見積り検討工程要領図

TDM-2ヶ共取り型

897790-3410 NO-PNO-BRKT-BAR-SIDE-2X

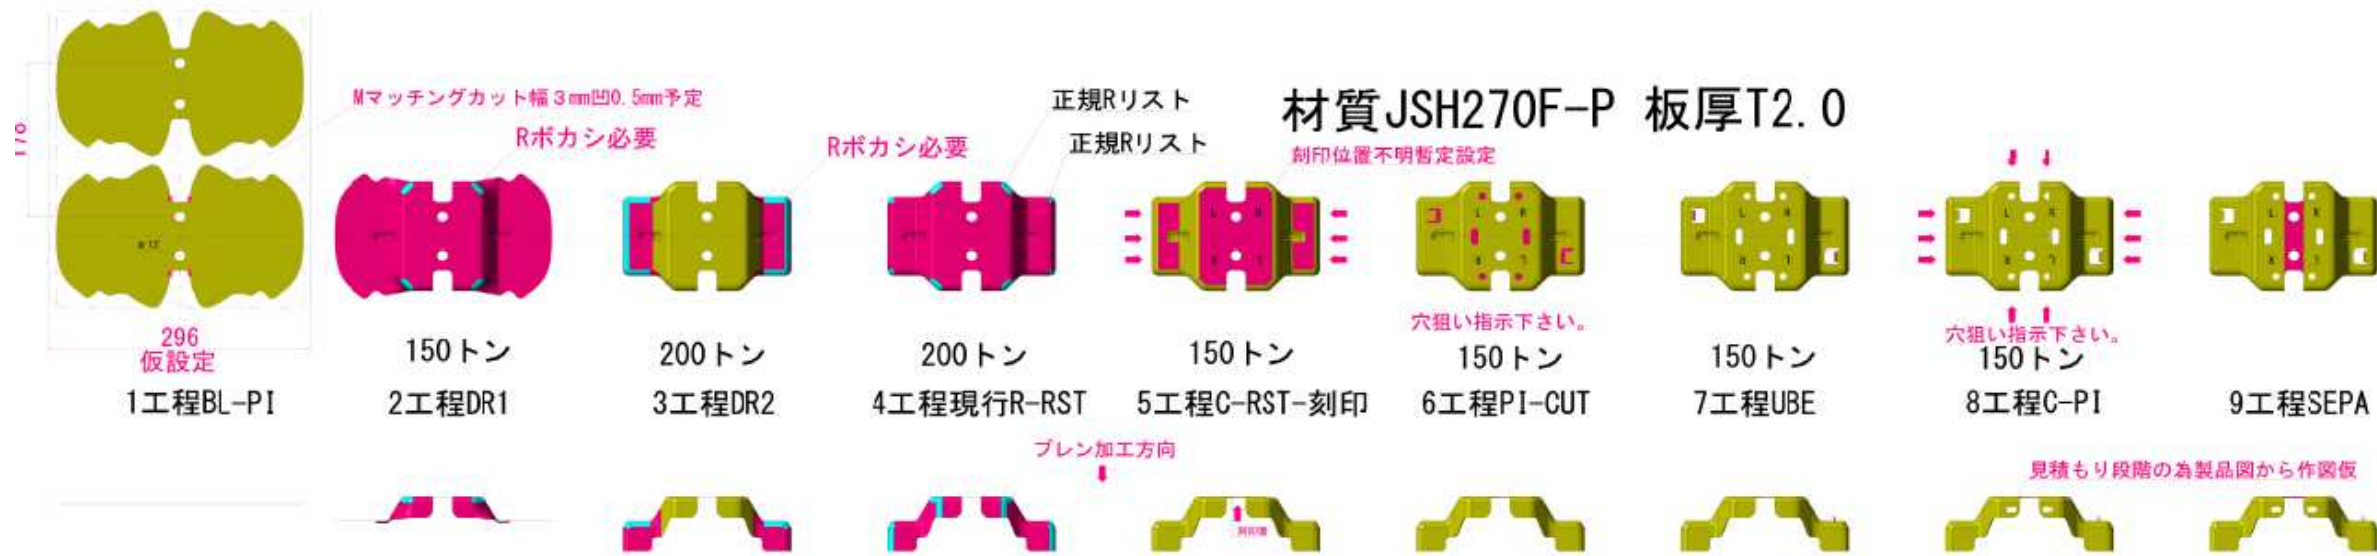
150トンor200トン仕様予定プレスストロークが必要

Rボカシアレンジモデル解析確認にて

F材解析結果板厚減少1.375mm発生有りリストRボカシが必要です。

見積もり段階先行解析結果別紙ご参考下さい。
